**Fra:** Anne Mestvedt Olaussen, SVSKR  
**Dato:** 28.09.2023  
**Saksnr.:** 201836695-14

## 1656 Liosen sør – justering av sonegrense

Figur 1: Terrengkriterier i nordøstre del av sone 1656 Liosen Sør.

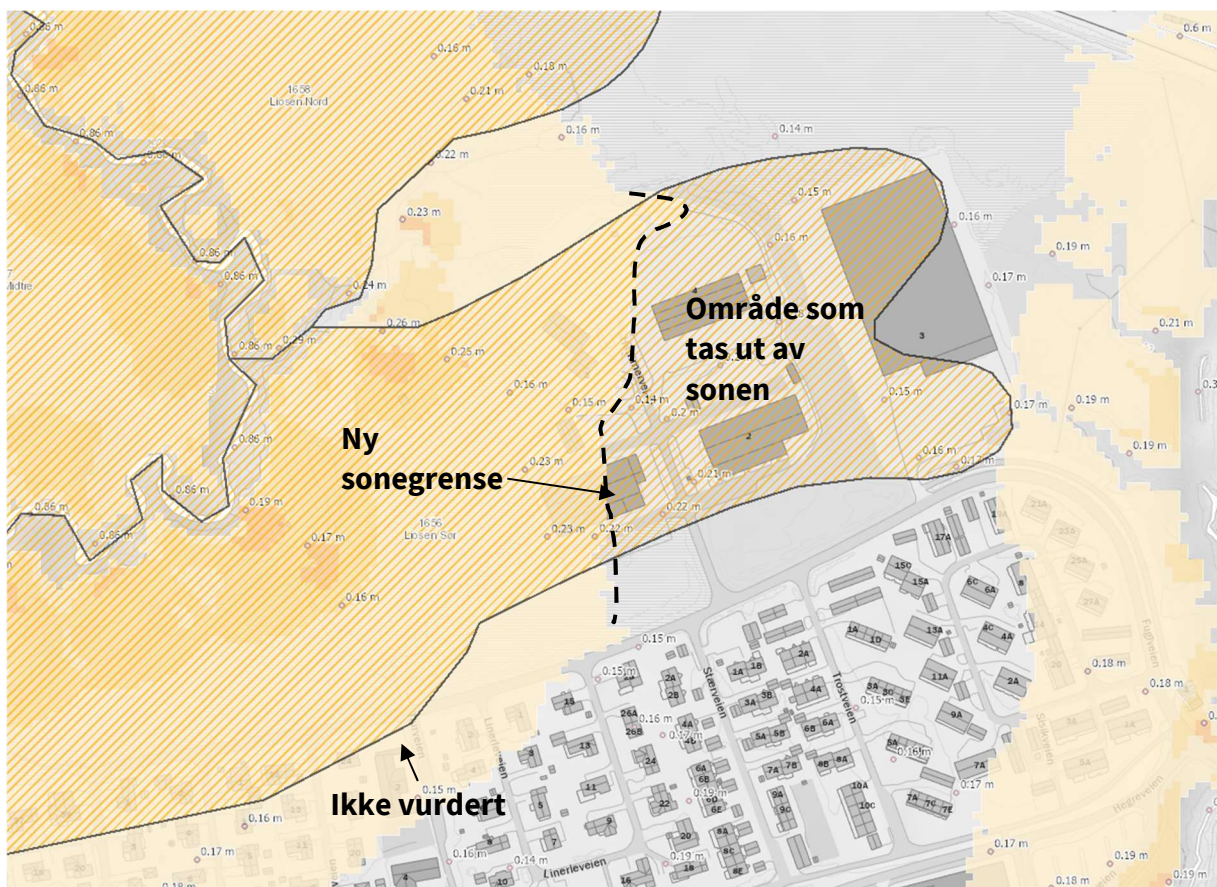
Opprinnelig sone 1656 Liosen Sør meldt inn av Statens vegvesen inkluderer områder som faller utenfor terrengkriteriene i kvikkleireveilederen. Utstrekning av nordøstre del av sonen er derfor justert iht. terrengkriteriet 15\*skråningshøyde.

Det er påvist kvikkleire området som tas ut av sonen, men området er tilnærmet flatt. Det er ikke fare for naturlig utløste kvikkleireskred fra Liosen, Farvikbekken eller sidebekker.

Figur 1 viser hvilket område som faller utenfor terrengkriteriene i NVEs Aktsomhetskart for kvikkleireskred. Kartet er ikke offentliggjort enda, men vil bli lansert i NVE Temakart i løpet av 2023.
